Datum: 27.10.2020

Aktenzeichen:
22.5-3-5374004-147/20
bei Antwort bitte angeben

Kampfmittelbeseitigungsdienst / Luftbildauswertung
Bergneustadt, GE Dreiert

Aktenzeichen :
22.5-3-5374004-147/20

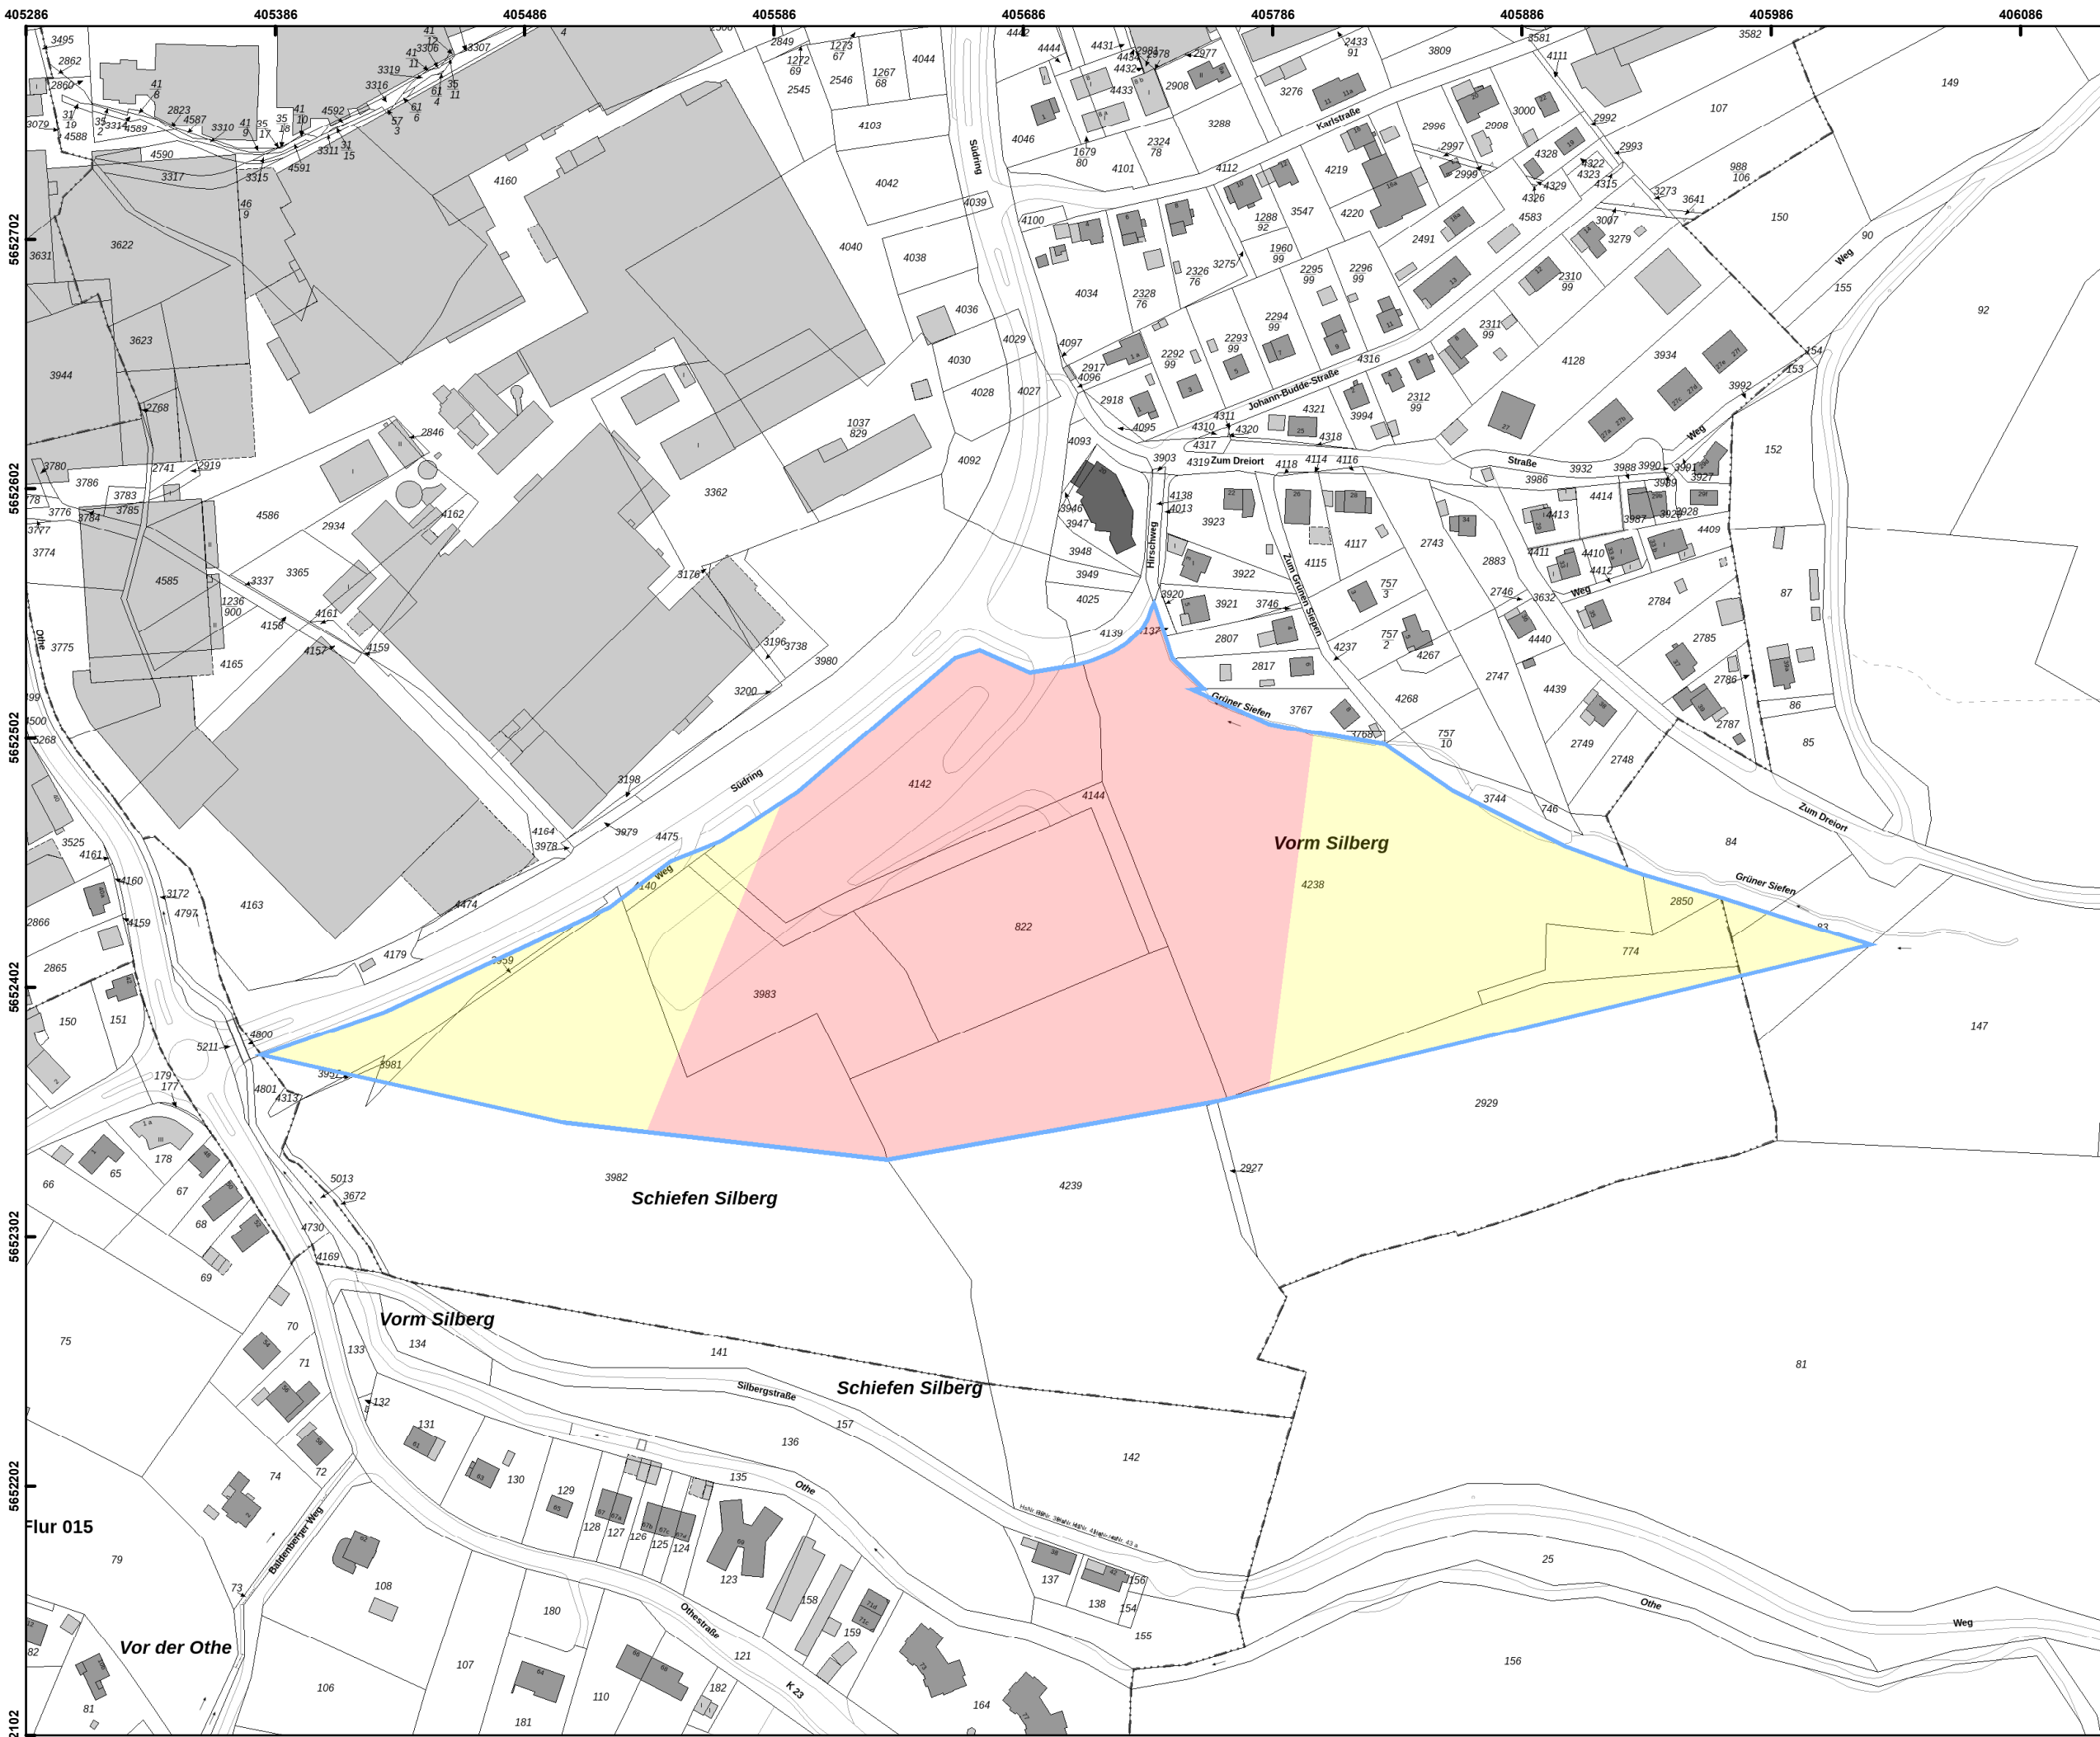
Luftbilder aus den Jahren 1939 - 1945 und andere historische Unterlagen liefern Hinweise auf vermehrte Bombenabwürfe. **Ich empfehle eine Überprüfung der zu überbauenden Fläche auf Kampfmittel im ausgewiesenen Bereich der beigefügten Karte.** Die Beauftragung der Überprüfung erfolgt über das Formular [Antrag auf Kampfmitteluntersuchung](#).

Sofern es nach 1945 Aufschüttungen gegeben hat, sind diese bis auf das Geländenniveau von 1945 abzuschleifen.

Erfolgen Erdarbeiten mit erheblichen mechanischen Belastungen wie Rammarbeiten, Pfahlgründungen, Verbauarbeiten etc. empfehle ich eine Sicherheitsdetektion. Beachten Sie in diesem Fall auf unserer Internetseite das Merkblatt für [Baugrundeingriffe](#).
